島根原子力発電所2号炉
防波壁及び1号放水連絡通路防波扉の
周辺斜面の安定性評価について
(コメント回答)

令和2年2月28日
中国電力株式会社

審査会合における指摘事項

防波壁(西端部)の踏査結果 ルートマップ(平成8年調査)

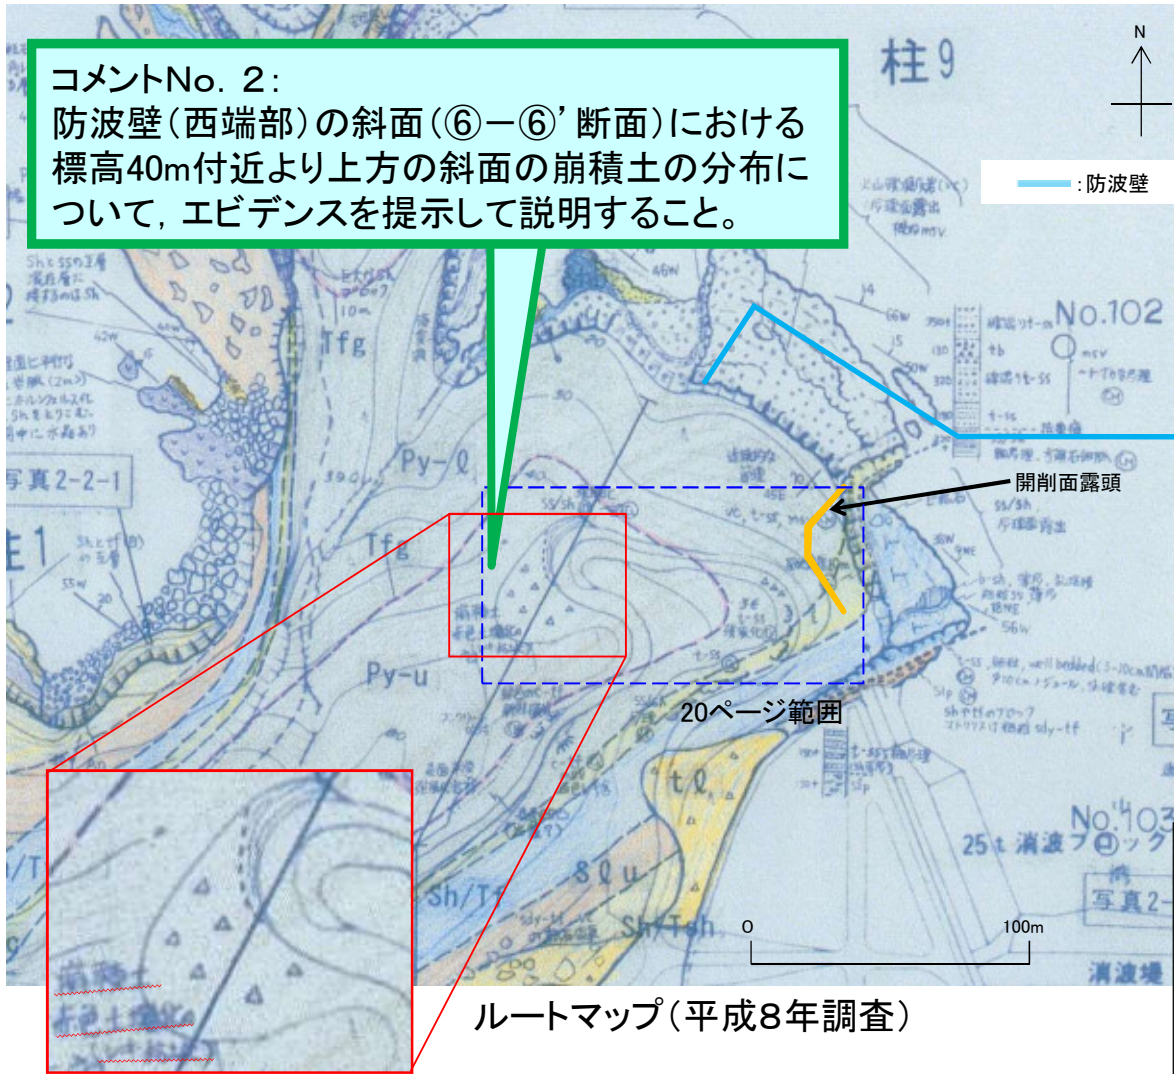
コメントNo. 2:
防波壁(西端部)の斜面(⑥-⑥'断面)における標高40m付近より上方の斜面の崩積土の分布について、エビデンスを提示して説明すること。

「崩積土 赤色土壌化(レキ粘土化)」と記載。

標高40mより上方斜面調査実施地点

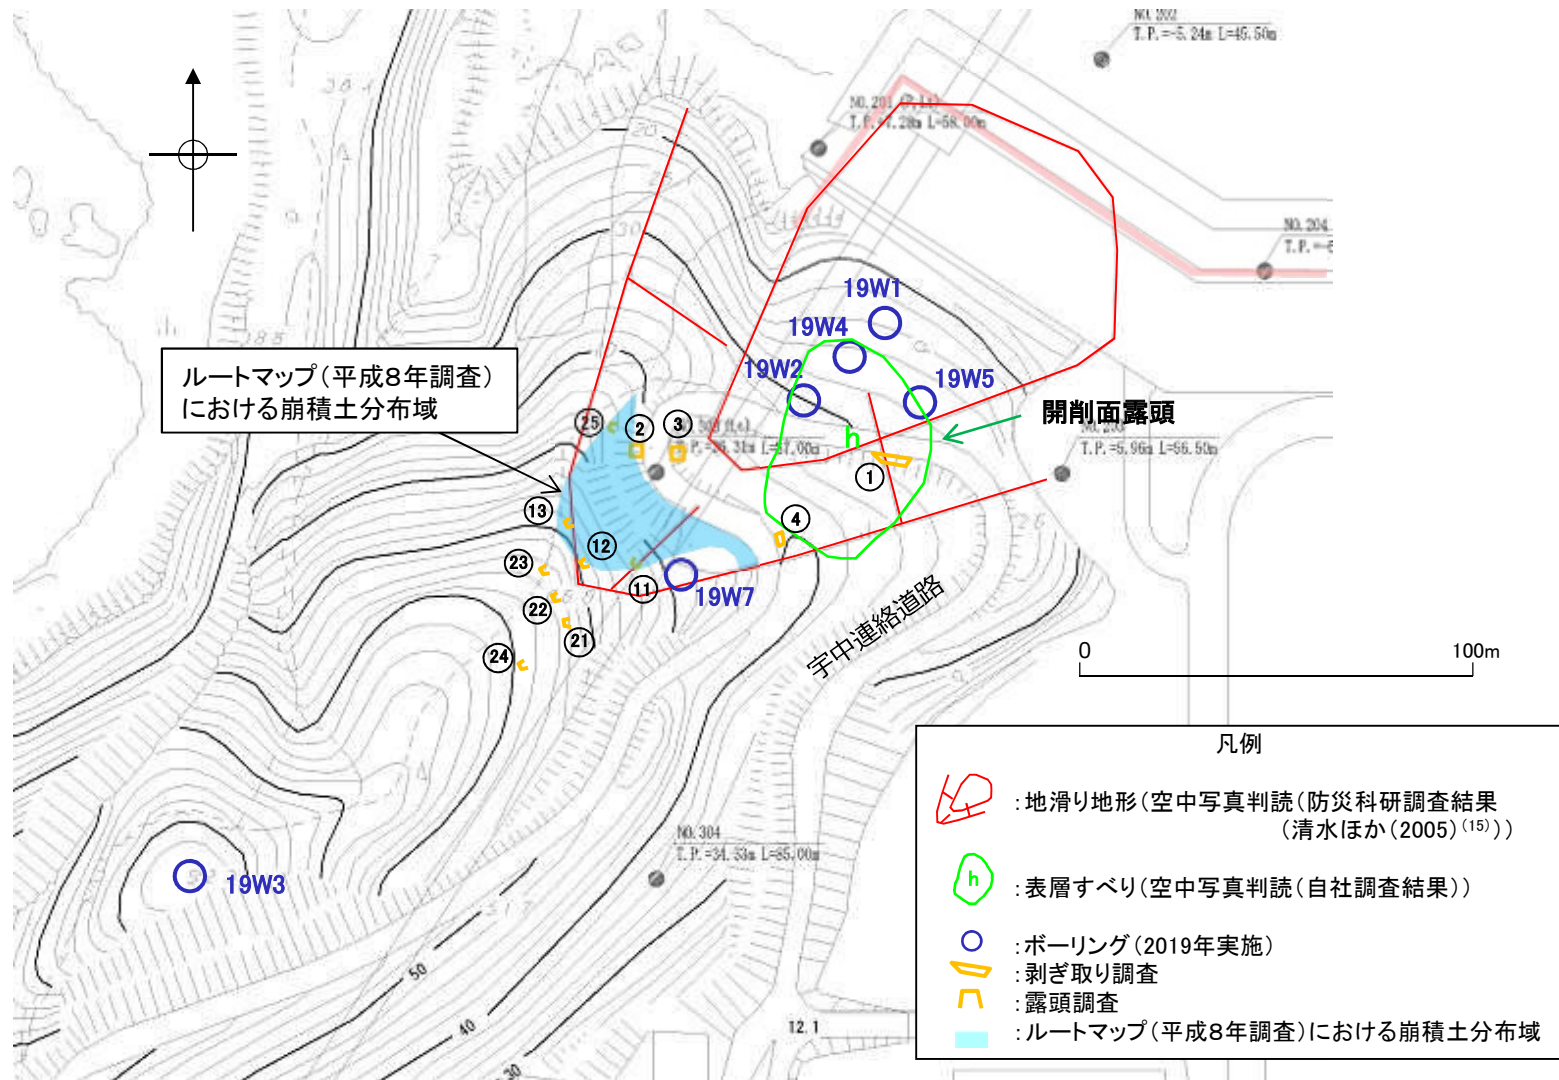
ルートマップ(平成8年調査)の標高40m付近より上方の斜面に記載された『崩積土』の分布状況を確認するために、露頭調査(⑪～⑬地点, ⑳～㉔地点)及びボーリング調査(19W3孔, 19W7孔)を追加実施した。

No. 2 防波壁(西端部)の標高40mより上方斜面の性状
『崩積土』の確認調査結果

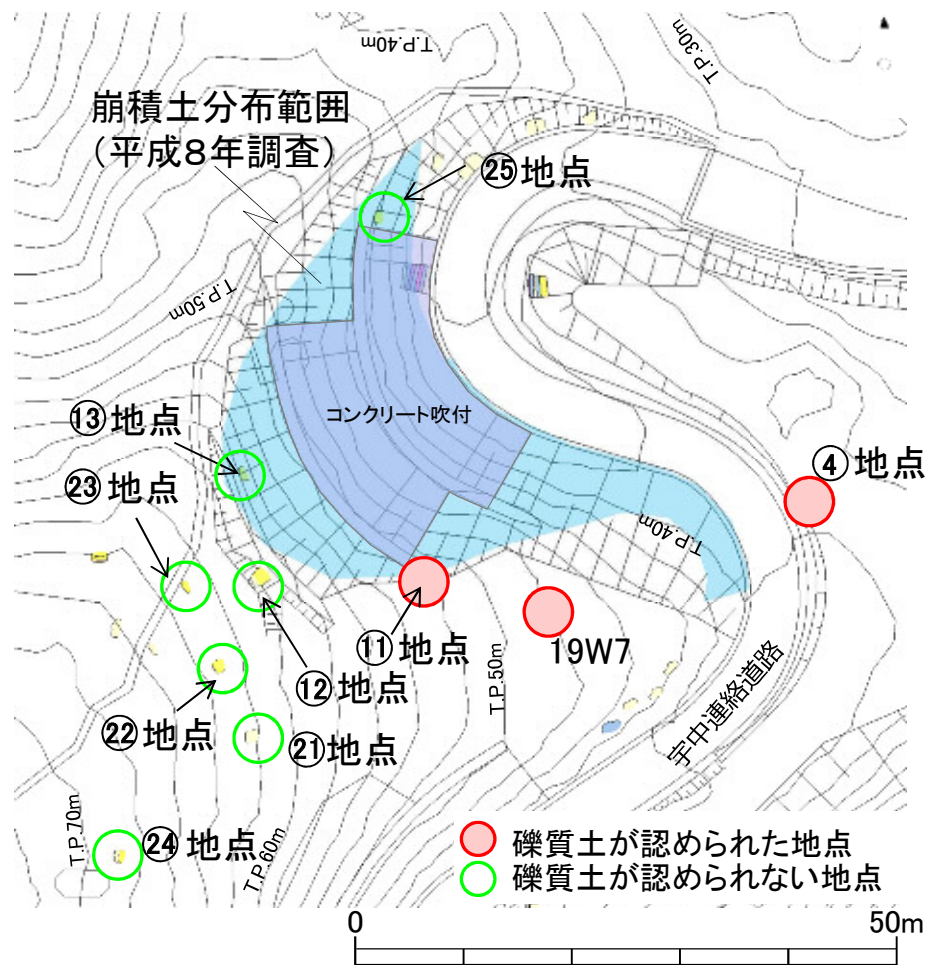
ルートマップ(平成8年調査)に記載された『崩積土』の範囲について、標高40mより上方斜面において崩積土及び岩盤の分布状況について検討した結果、以下の特徴が認められた。

- ・崩積土分布範囲周辺の露頭(⑫地点, ⑬地点, ⑲~⑳地点)において礫質土は認められなかった。
- ・④地点及び19W7孔において、下位の火山礫凝灰岩が強風化したと考えられる礫質土が認められ、⑪地点において崩積土に類似した特徴を有する礫質土が認められた。

ボーリング調査位置図

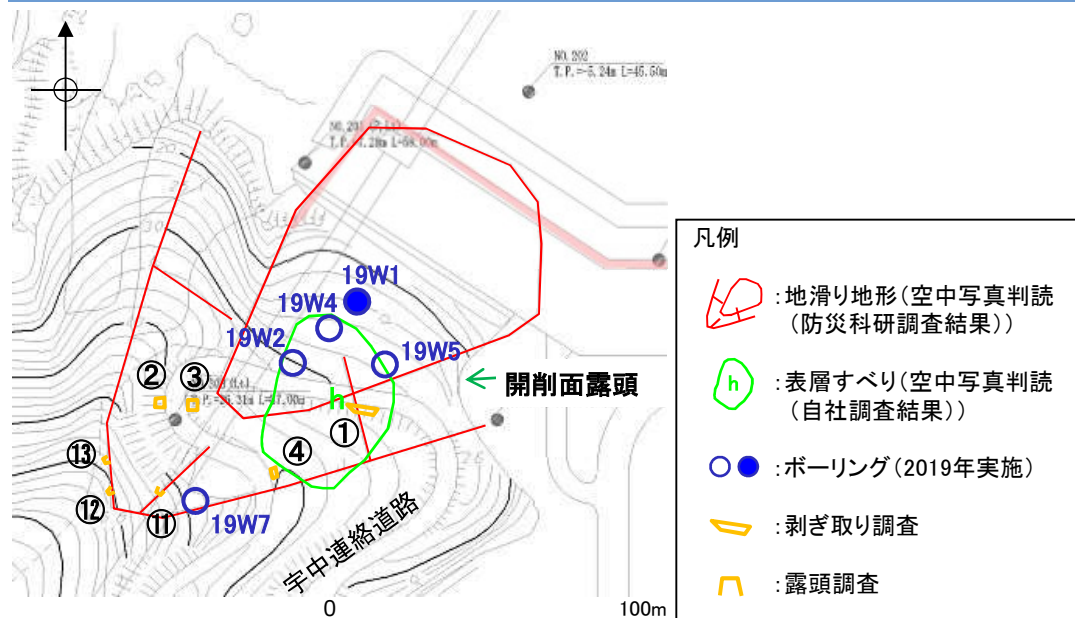
コメントNo. 3:
防波壁(西端部)の斜面(⑥-⑥'断面)において、割れ目密集帯を含む層理面沿いの弱面について十分に整理して説明すること。

防波壁(西端部)の斜面(⑥-⑥'断面)における割れ目密集帯について、周囲より風化が進行しており、19W1, 19W2, 19W4, 19W5の周辺の範囲において連続性を有すると考えられることから、斜面の安定性評価上、当該箇所をD級岩盤と評価する。

ボーリングコアや露頭で確認された割れ目密集帯を伴う凝灰岩の性状や連続性について検討した結果、以下の特徴が明らかになった。

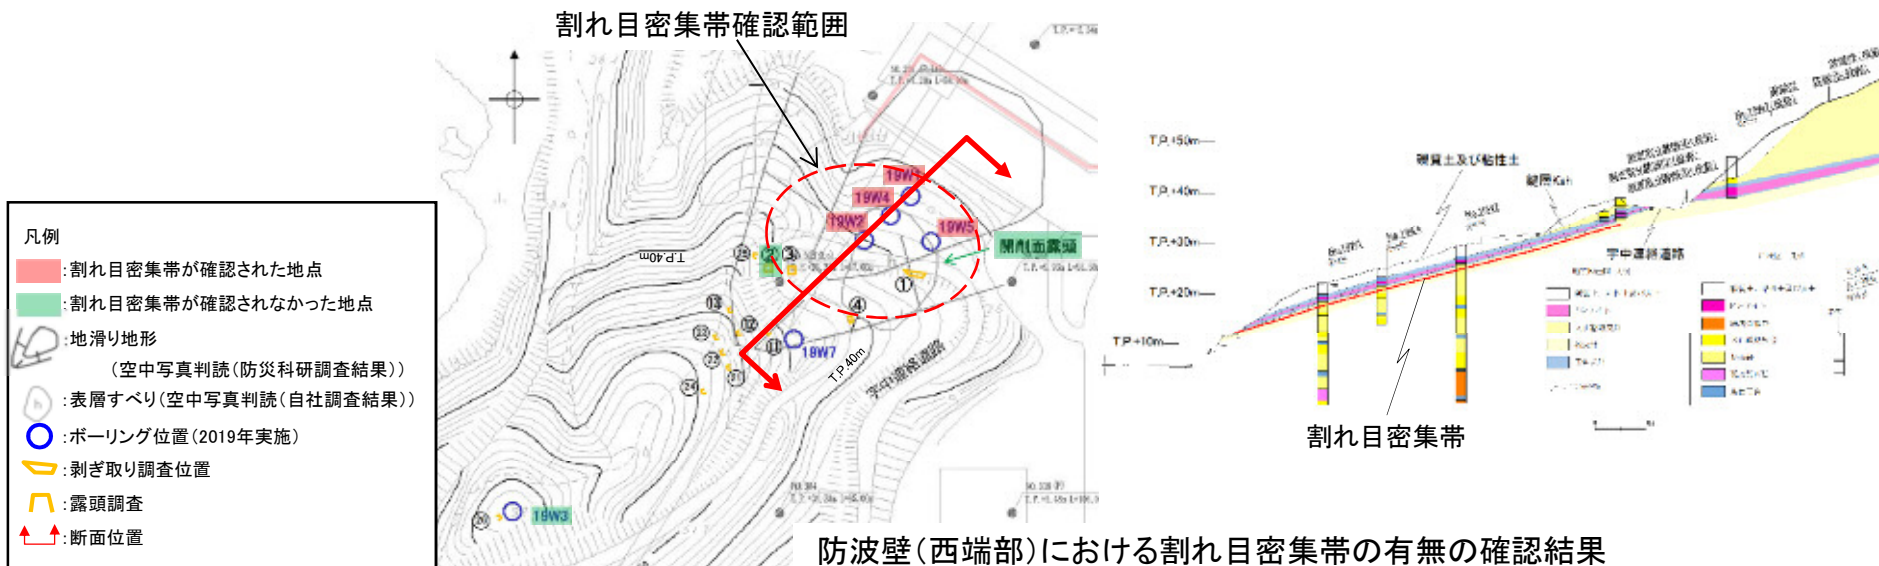
- ・開削面露頭 : 割れ目密集帯は表面のみで認められ、岩盤内部には認められない。
 - ・剥ぎ取り調査② : 割れ目密集帯は連続しない。
 - ・ボーリングコア : ボーリングコア(19W1孔, 19W2孔, 19W4孔, 19W5孔)において、割れ目密集帯が認められる。また、19W3孔において、割れ目密集帯が認められない。
- ⇒凝灰岩で認められた割れ目密集帯は、防波壁(西端部)の標高40m付近より下位の斜面に分布すると考えられる。

以上のことから、防波壁(西端部)の標高40m付近より下位の複数のボーリングで割れ目密集帯が確認された範囲については、斜面の安定性評価上、当該箇所をD級岩盤と評価する。

防波壁(西端部)の斜面

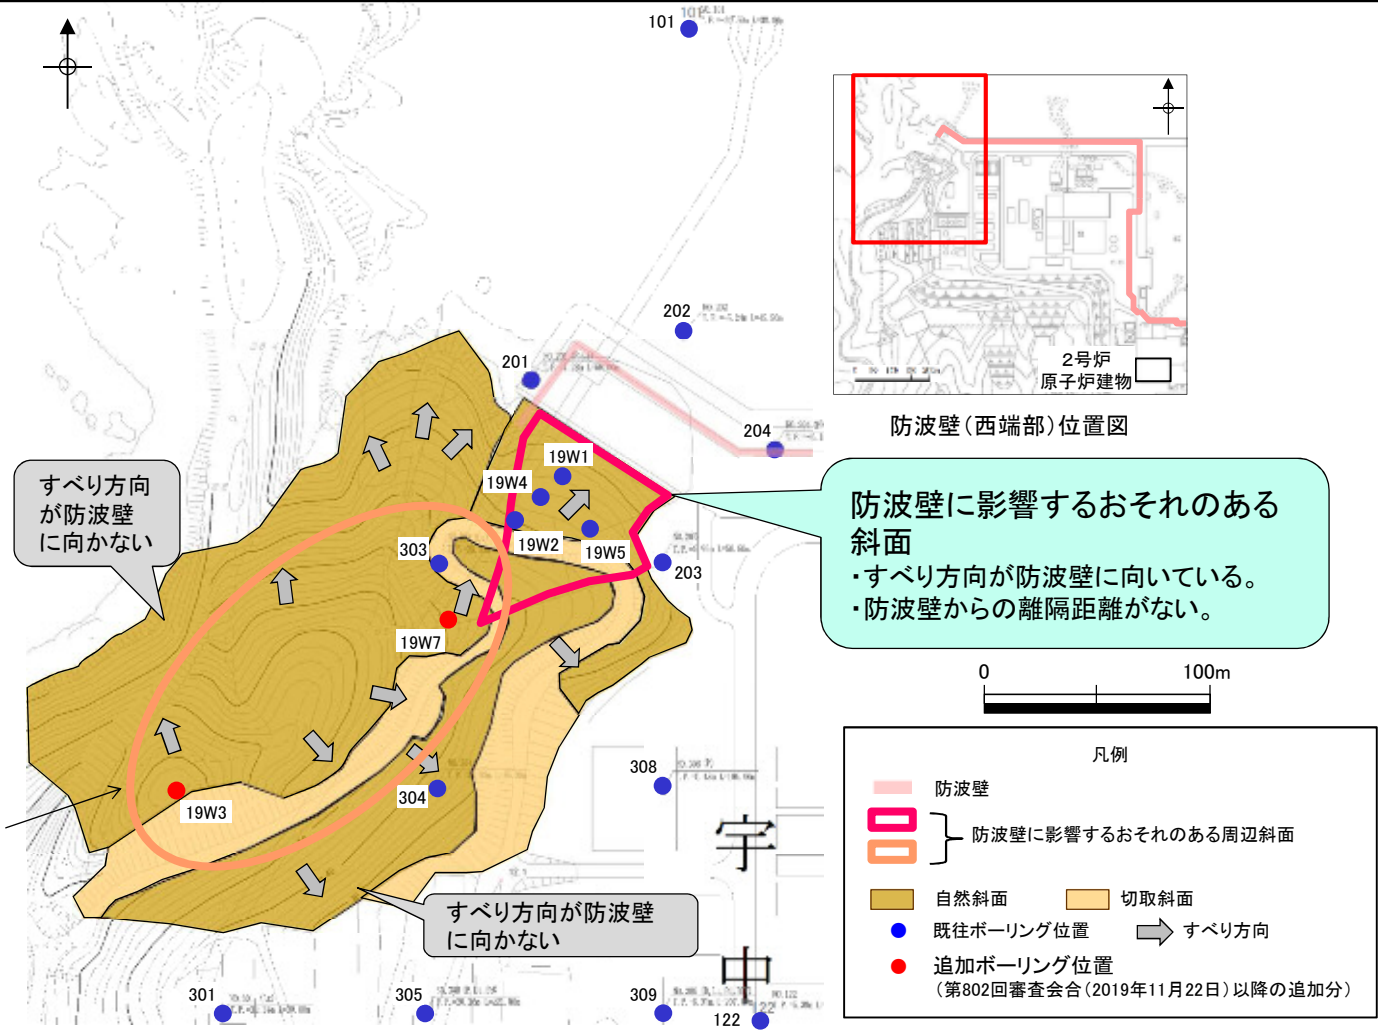
コメントNo.7の回答

・防波壁(西端部)において、防波壁の周辺斜面を抽出した。
 ・周辺斜面の中で、すべり方向が防波壁に向いており、防波壁からの離隔距離がない斜面を尾根線・谷線で区切り、防波壁に影響するおそれのある斜面として選定した。また、標高40m以上の斜面については、地形勾配を考慮したすべり方向は防波壁の方向を向いていないが、地質構造の最急勾配方向が防波壁に向いていることから、防波壁に影響するおそれのある斜面に選定する。(コメントNo. 7の回答)

防波壁(東端部)の斜面(⑤-⑤')断面の比較結果)

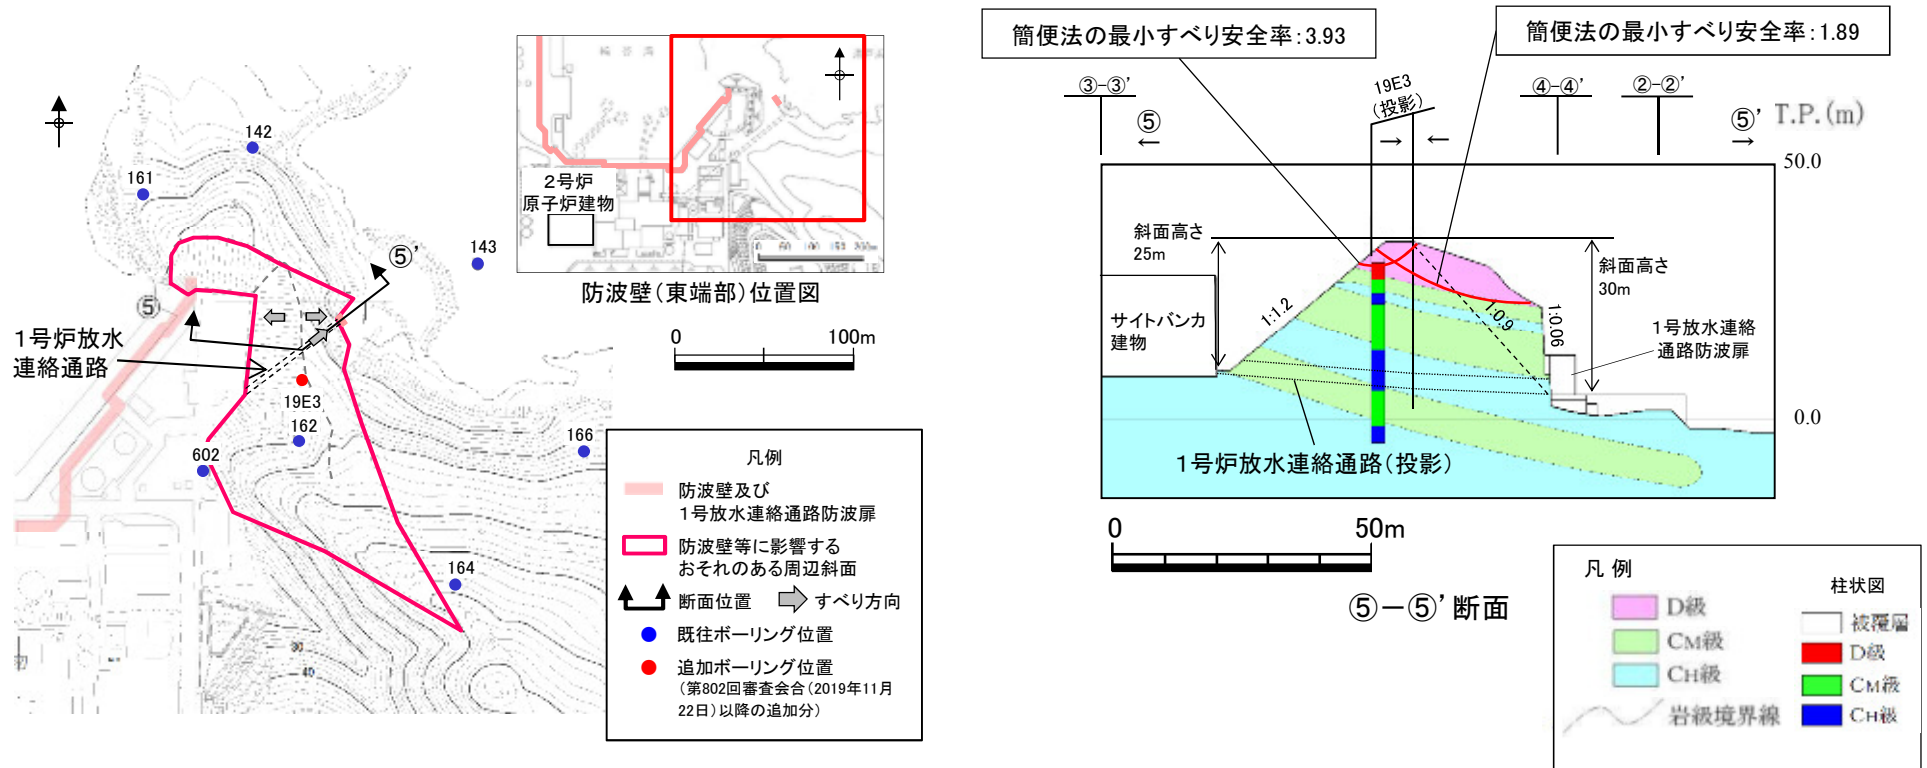
コメントNo.6の回答

- ・⑤-⑤'断面に示す斜面は、陸側すべり(西方向すべり)は防波壁(東端部)の周辺斜面、海側すべり(北東方向すべり)は1号放水連絡通路防波扉の周辺斜面に該当する。
- ・陸側すべりの斜面は、①-①'断面に比べ、斜面高さは低いが、平均勾配が急であるため、①-①'断面に代表させず、当該断面の海側すべりとの比較を行う。
- ・陸側すべりの斜面は、当該断面の海側すべりに比べ、平均勾配は緩く、表層のD級岩盤は薄いこと、斜面高さが25mと低いこと、及び簡便法の最小すべり安全率が3.93と大きいことから、当該断面の海側すべりの評価に代表させる。
- ・海側すべりの斜面は、斜面全体はC_M~C_H級主体の堅硬な岩盤で構成されるが、表層にD級が厚く分布すること、1号放水連絡通路防波扉付近で1:0.06の勾配のほぼ直立した斜面が存在すること、1号放水連絡通路防波扉の方向に流れ盤となっていること、及び簡便法の最小すべり安全率が1.89と小さいことから、評価対象斜面に選定する。
- ・当該斜面には1号炉放水連絡通路が存在するが、8章で示すとおり、斜面安定性に影響がないことを確認している。

防波壁(西端部)の斜面(⑥-⑥'断面)のモデル化

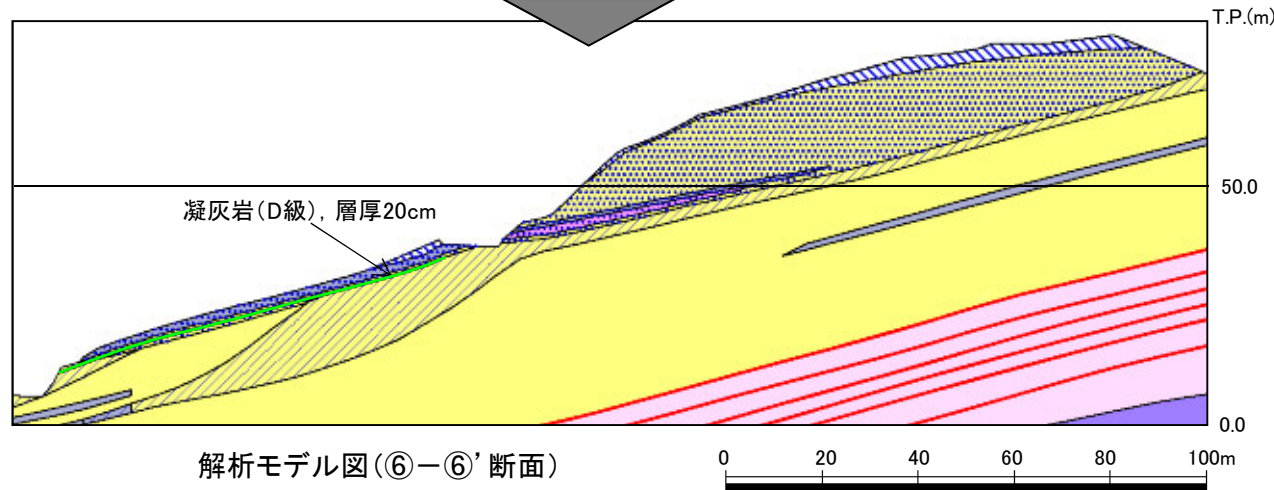
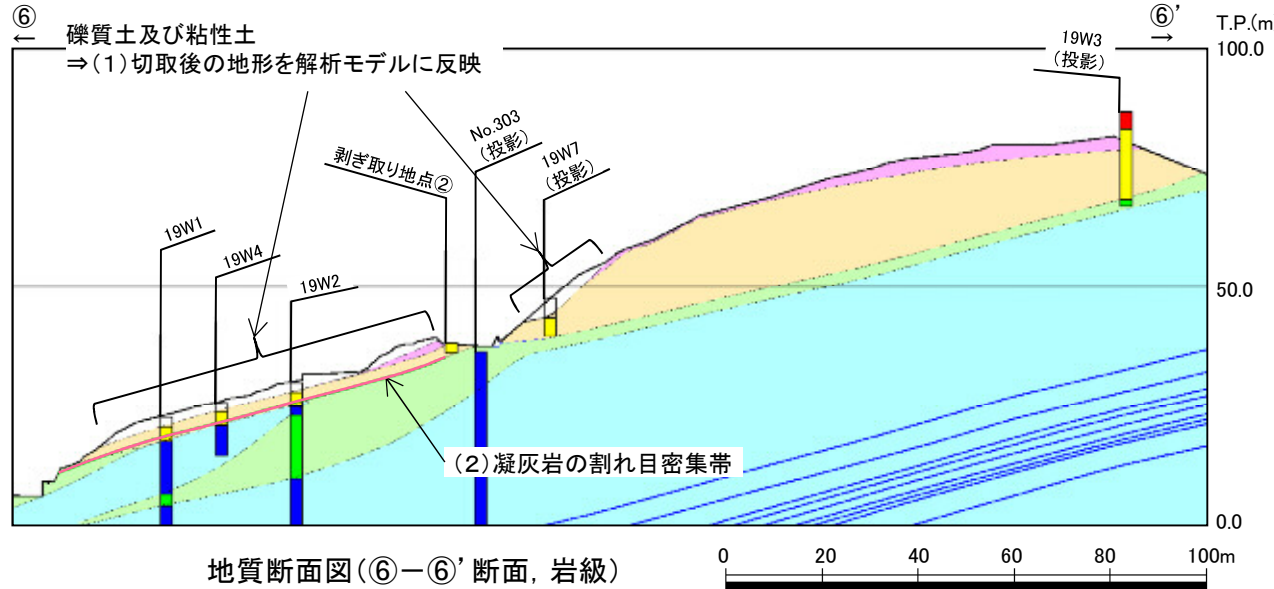
コメントNo.8の回答

・防波壁(西端部)の⑥-⑥'断面については、地質断面図を踏まえ、以下のとおり解析モデルを作成する。
 (1) 標高40m付近に分布する礫質土・粘性土については、切取後の地形を解析モデルに反映する。
 (2) 凝灰岩の割れ目密集帯については、コメントNo.3を踏まえ、層厚20cmの凝灰岩(D級)として解析モデルに反映する。
